Projet urbain du quartier Lille-Concorde

Mémoire en réponse à l'avis de l'Autorité Environnementale

Octobre 2020

Métropole Européenne de Lille

Figure 1 : localisation des sondages présentant un dépassement significatif du bruit de fond

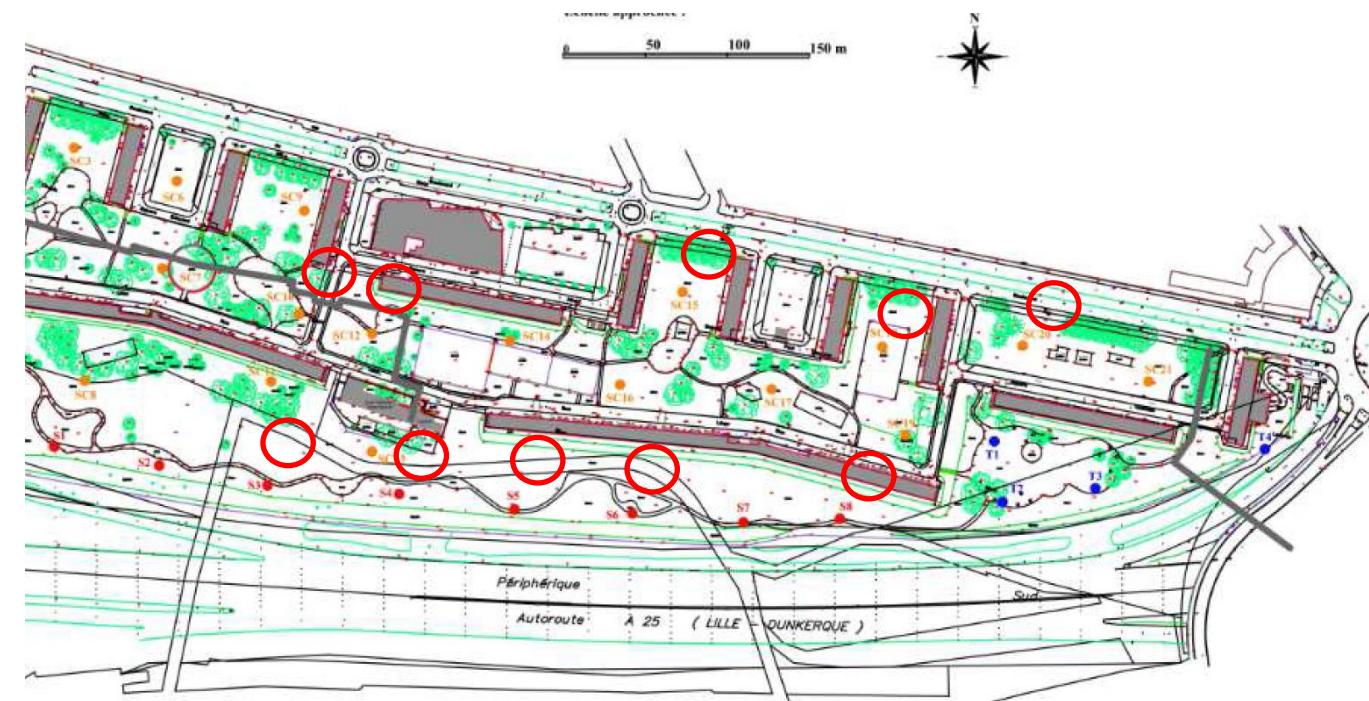
Rappel de la recommandation n°10 de l'autorité environnementale

Les sondages qui ont été réalisés dans le cadre de l'étude des sols en 2016, montrent aussi bien dans les espaces verts que sur la butte, que des remblais sont présents sur une plus ou moindre grande profondeur. Ainsi dans les espaces verts, dans la partie « habitations » du quartier, les remblais peuvent aller jusqu'à une profondeur de 2 mètres. Sur la butte, le terrain naturel n'est atteint que vers 8-8.5 m de profondeur. Dans ces remblais ont été trouvés avec une charge variable des morceaux de craie, de briques, voire de scories et de mâchefers, même sur les sondages dans les espaces verts.

On note principalement des dépassements significatifs du bruit de fond géochimique attendu en cuivre, mercure, plomb et/ou zinc au droit des échantillons moyens MOY S3-A et B, MOY S4-B, MOY S5-B, MOY S6-B, MOY S8-A et B (butte), et dans une moindre mesure en MOY SC10, MOY SC12 à SC15, MOY SC18 à SC20 (parties « basses »).

L'apport d'une grande quantité de rembalis tout venant, confirmé par la lithologie des terrains traversé par les sondages sur toute la zone, est à l'origine d'un bruit de fond significatif en métaux lourds.

Trafic moyen journalier en 2030 (hypothèse PDU)

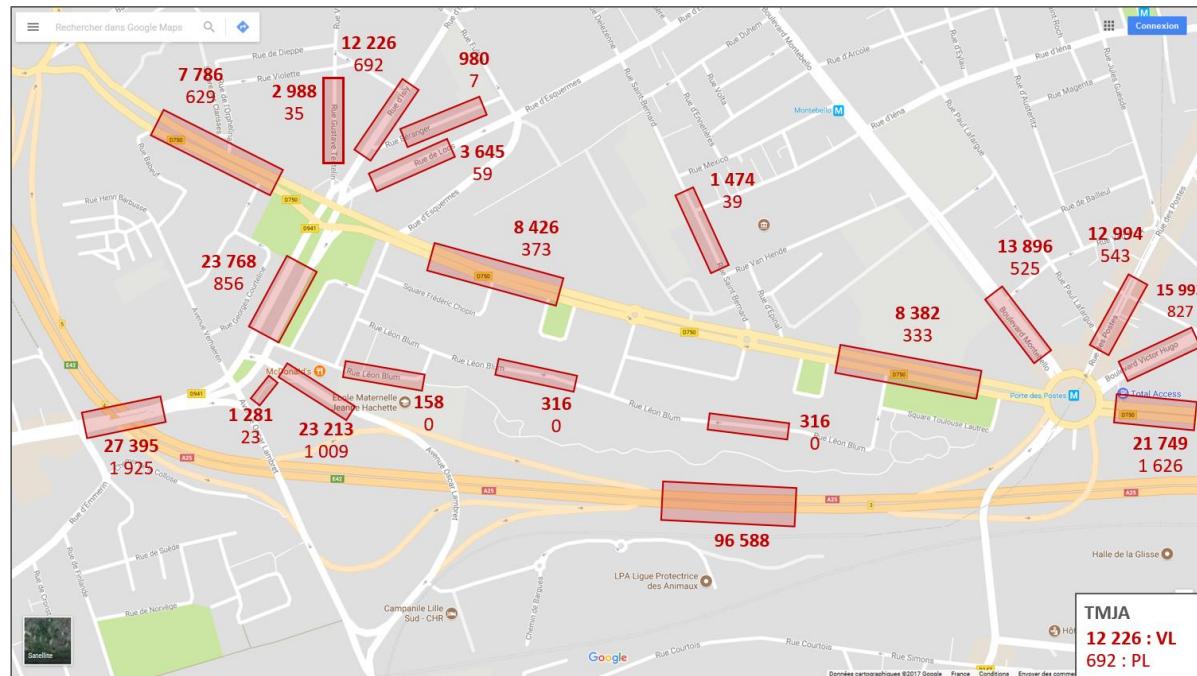
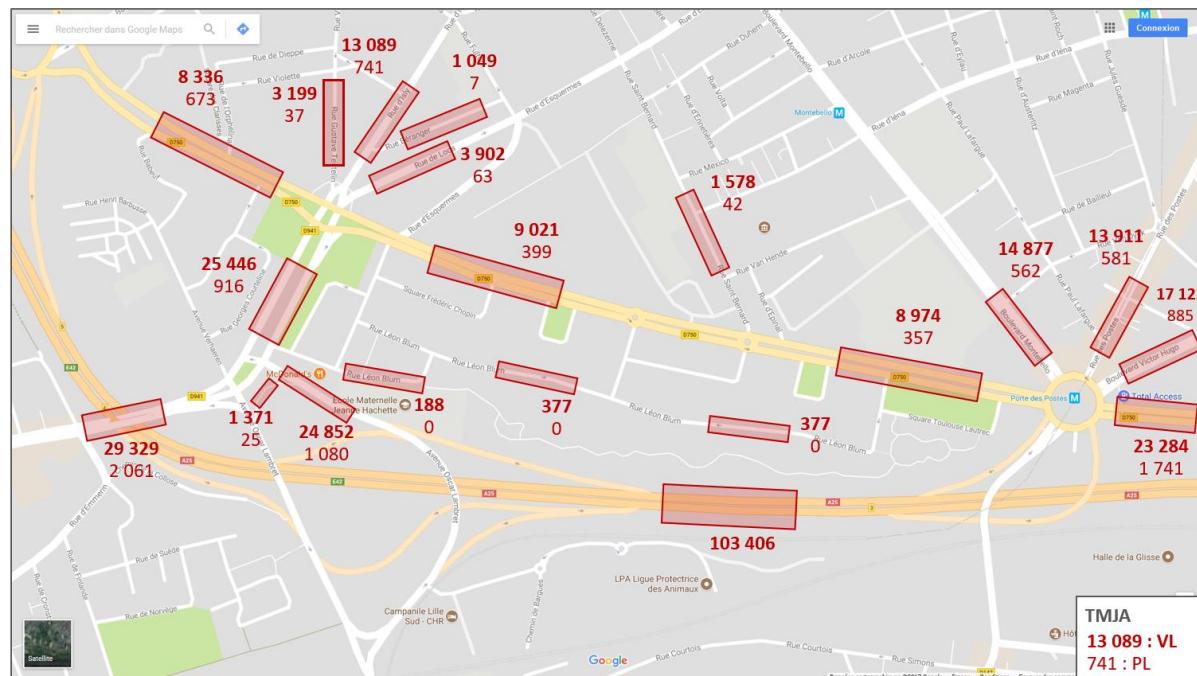
Rappel de la recommandation n°12 de l'autorité environnementale

L'hypothèse de mise en œuvre du PDU conduirait à une stabilisation du trafic sur le boulevard de Metz. En effet, il est estimé que le renforcement du statut structurant de cet axe (en lien avec la hiérarchie de la voirie et le nouveau plan de circulation) serait compensé par un report vers des modes plus durables (parts modales du PDU) et par la stabilisation de l'usage de la voiture dans la ville.

La part modale des déplacements en voiture est censée diminuer à l'horizon de la livraison du projet, en accord avec les objectifs du PDU et en réponse aux mesures mises en œuvre dans le projet urbain. Elle passera donc de 36% à 31%. Par ailleurs, il est estimé que le taux d'occupation des véhicules sera d'environ 1,2. Il s'agit d'une hypothèse assez basse, anticipant un développement limité du covoiturage.

Quant aux estimations du trafic futur sur les voiries de la ZAC et ses alentours, elles sont directement issues des hypothèses concernant l'évolution de la mobilité (hypothèse PDU / hypothèse pessimiste). Par ailleurs, le trafic futur généré par la ZAC a aussi fait l'objet de ces deux hypothèses (PDU / pessimiste). Ce trafic a été affecté sur les voiries de la ZAC et de ses abords, selon le poids de chaque voie dans le volume de trafic actuel.

Figure 5 : carte d'isophones Lden, avec la protection acoustique, à 1,5 m du sol

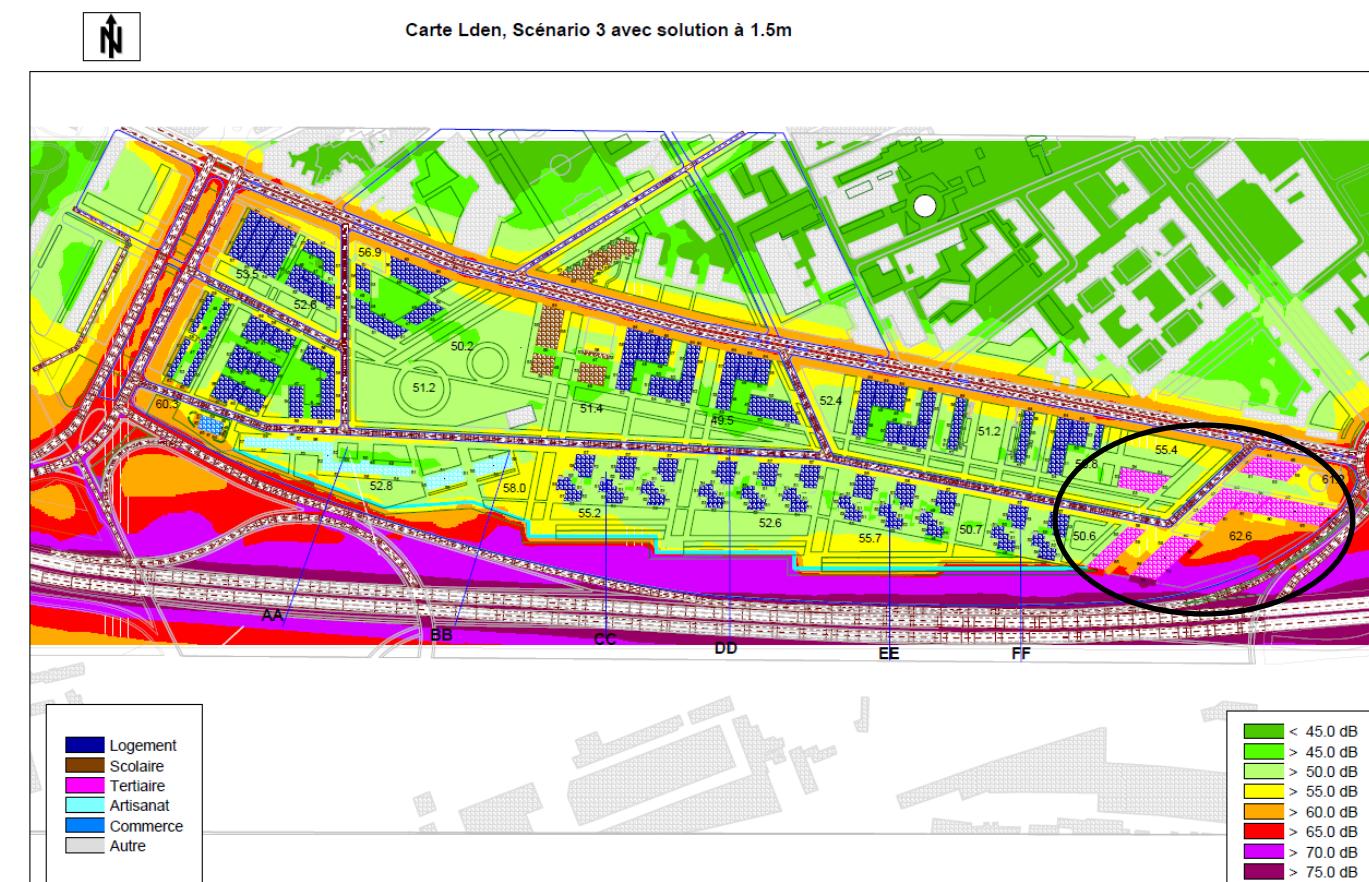
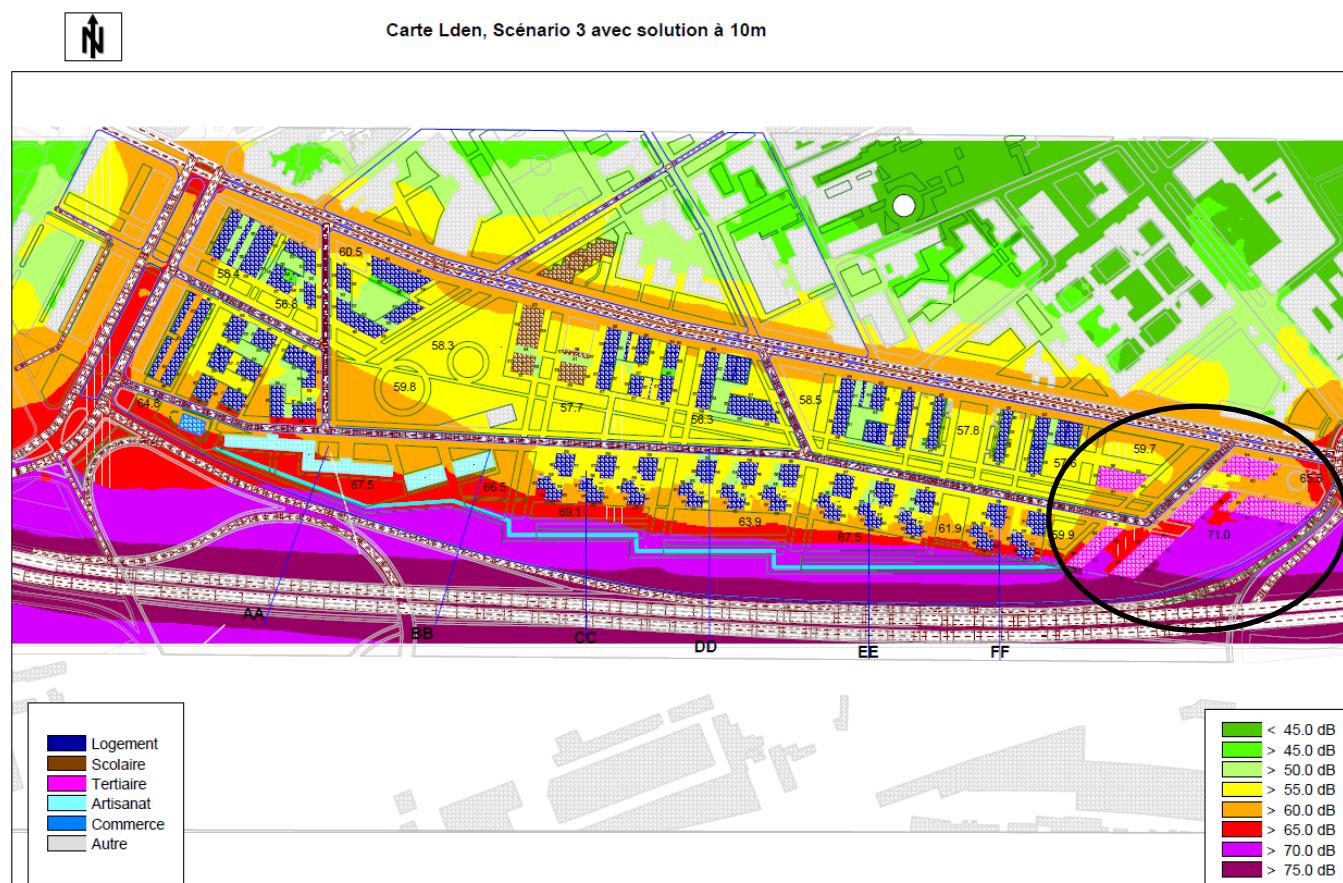
L'autorité environnementale recommande de revoir le projet à l'extrême Est, vers la porte des Postes, (renforcement du dispositif de protection acoustique, ou modification des formes urbaines par exemple), et d'étudier des mesures complémentaires, afin d'assurer une meilleure protection des étages supérieurs des bâtiments.

Les cartes suivantes présentent les niveaux sonores à 1,5 m du sol et à 10 mètres avec le plan du projet dans sa version de novembre 2018.

Plusieurs leviers d'actions ont été étudiés et pour certains mis en œuvre. Ils portent sur :

Une évolution programmatique a été apportée en modifiant le lot J afin qu'il passe d'une programmation habitat à une programmation tertiaire, comme les lots K, L et M (tout en restant dans l'épure de 32 000 m² de surface de plancher +/- 10% de programmation tertiaire sur le projet).

Cette évolution permet à la fois de ne plus exposer de logements directement aux nuisances du périphérique, mais permet aussi une évolution du plan masse, où les constructions viennent jouer alors le rôle d'écran face au périphérique.
